株式会社 ワコム				名称	PTZ-930 PCBA	
承認	検図	設計	製図	型番		
				備考		
				図面番号	A2G-312A199	版数 頁 1/3

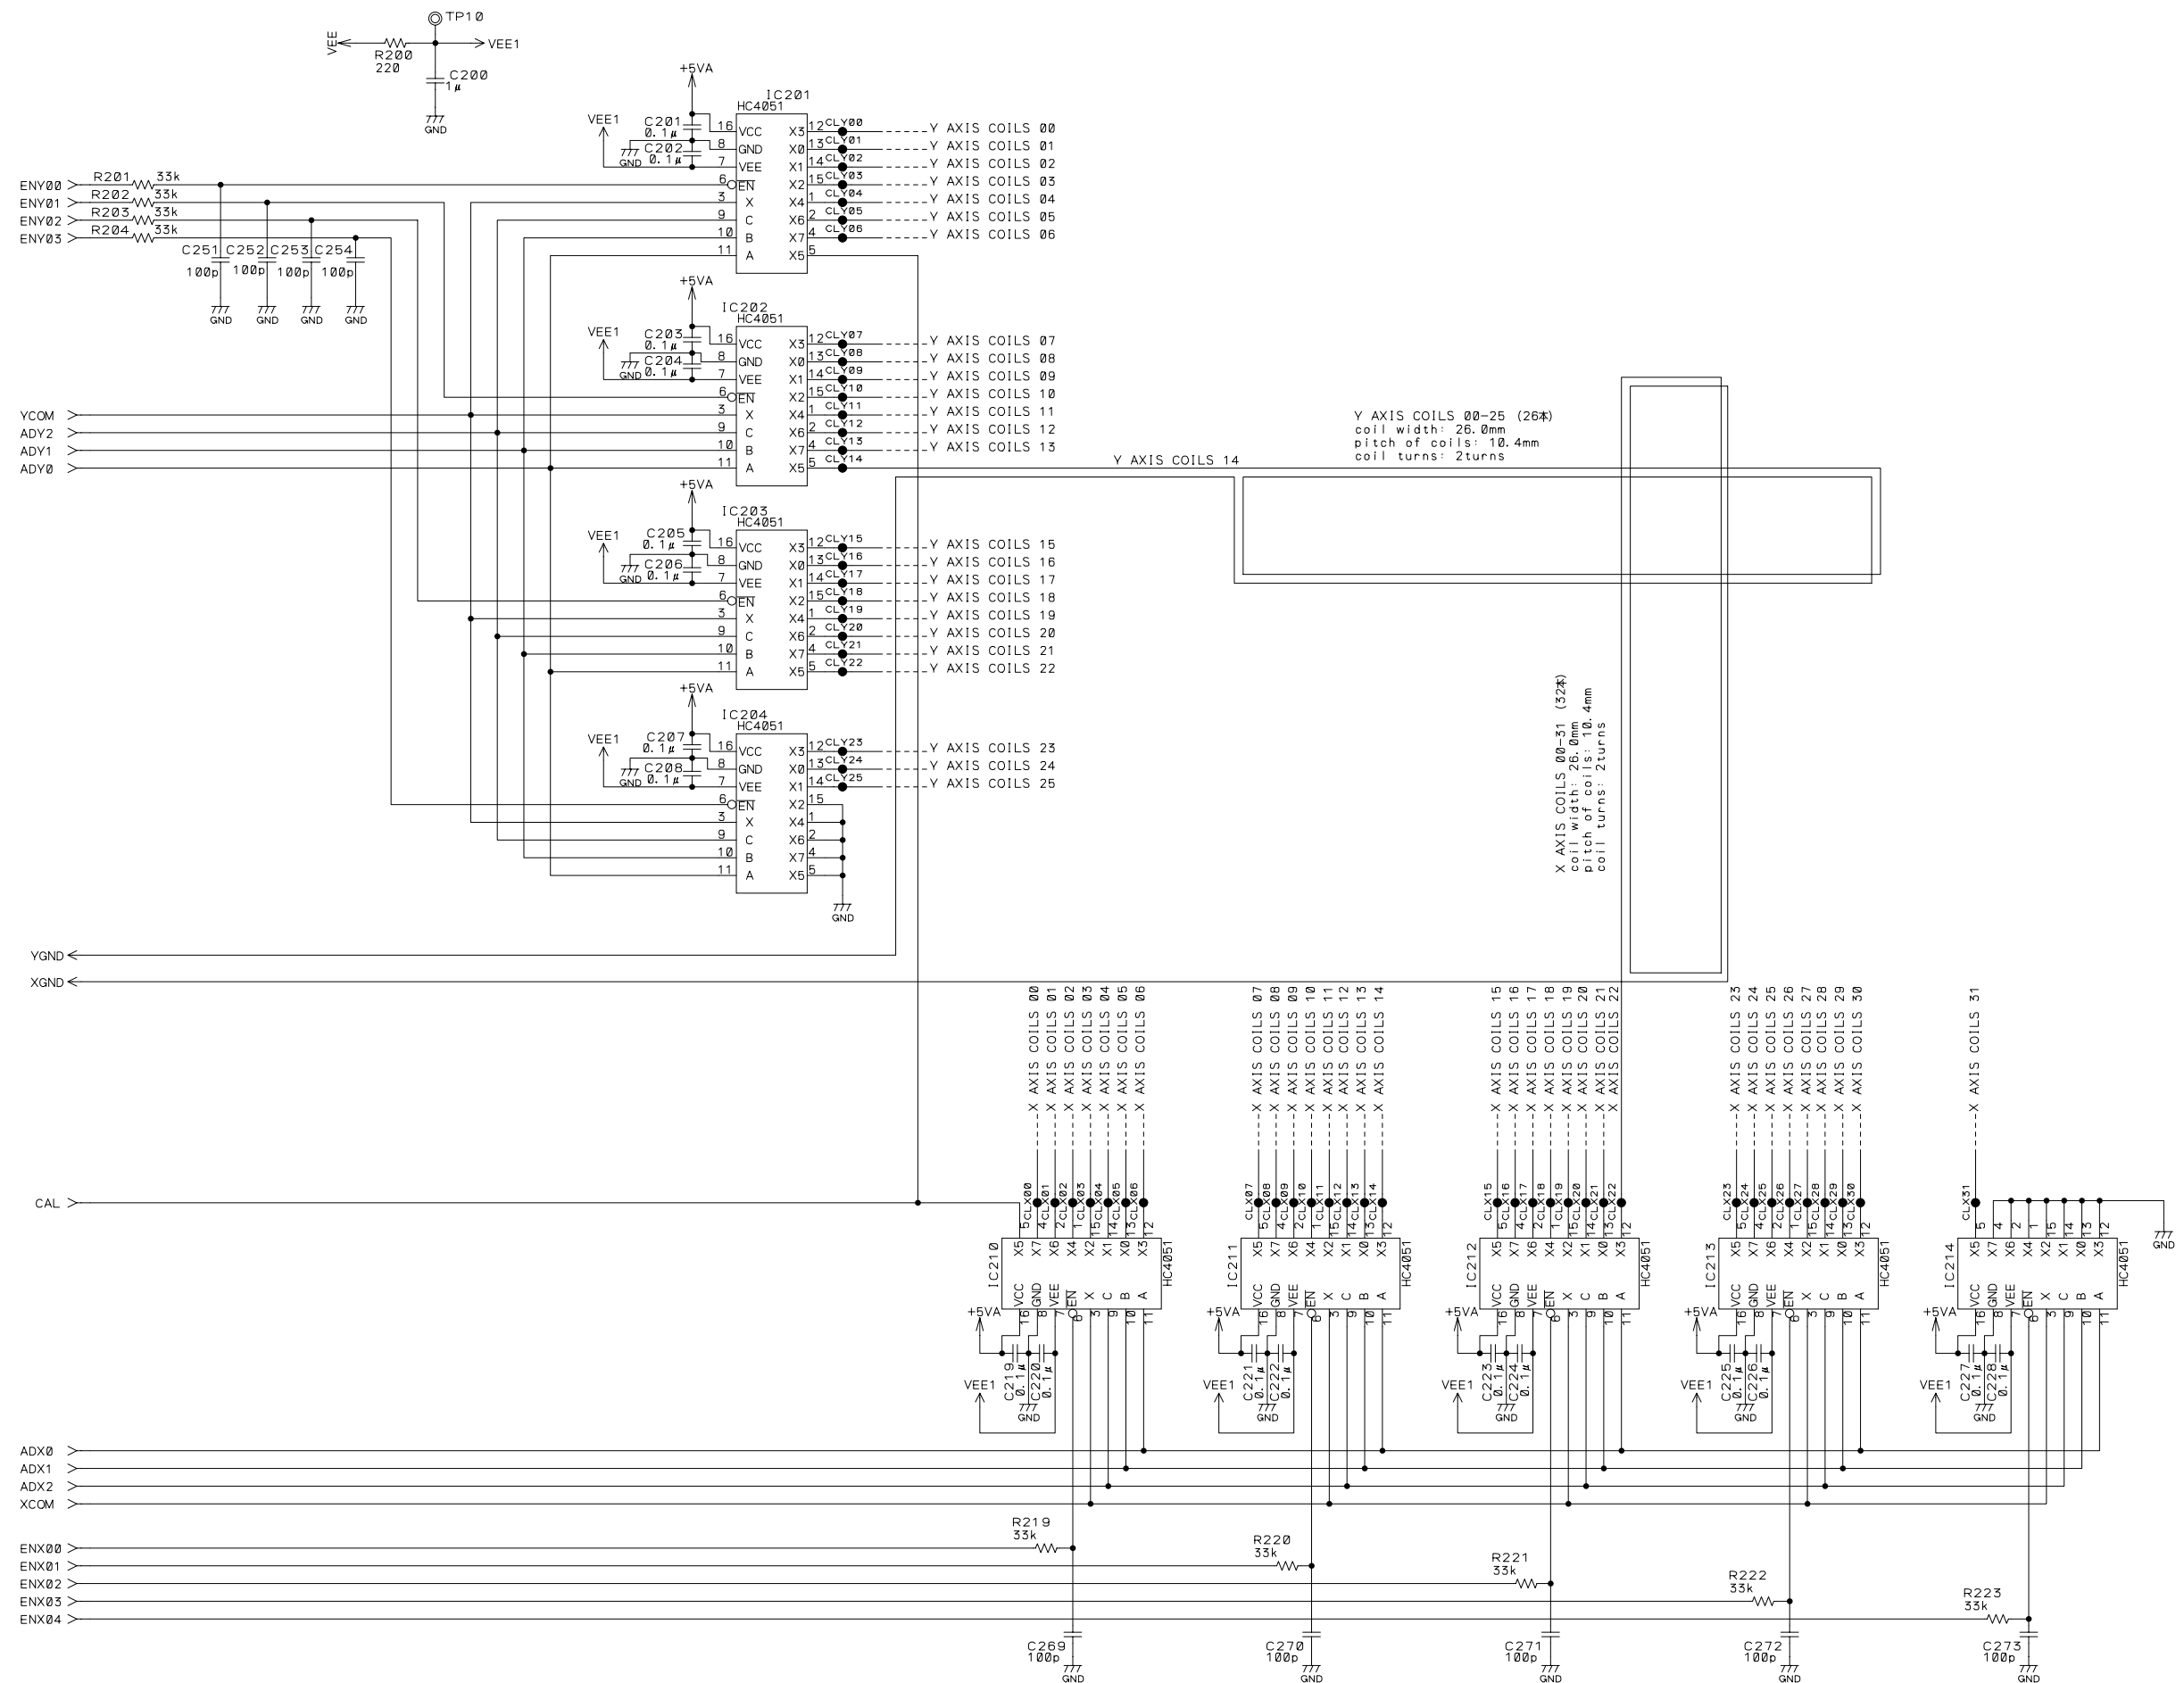
- 2004.01.08:
・R112, R142, C062の値変更
- 2004.01.09:
・C028, 029, 033, 034の容量を変更
・R082を120kに変更
・F12をR160(22Ω)に変更
・TS_VCCの電源回路を大幅に変更
- 2004.01.16:
・R13, R034, R035の値変更
- 2004.2.6:
・4051の電源は+5VAからとるように変更
・+5VB削除, R13はIC005の電源に移動
- 2004.3.1:
・XGND, YGND, ZCP11, 12を追加
※X版の基盤には反映されていない
- 2004.3.29:
・EMI対策 コモンモードチョーク F40を追加
・ENX, ENY, ADX, ADYのラインに抵抗追加
・TXラインにコイルを追加
・0405の送信回路の定数を変更
・送信回路にコイルを追加
・IC012電源近くの抵抗をR160からR159に部品ID変更
- 2004.4.5:
・C062の値を変更
・コイル受信部に抵抗(R201~)とコンデンサ(C251~)を追加
・C020, C021を追加
・TP20を追加
- 2004.4.8:
EMI対策で送信回路周りを大幅に変更, IC301, 302, その他周辺のC, R, ダイオードを追加, TX0以外のTX信号線を削除, TX0をTXと信号名変更, TR信号を追加
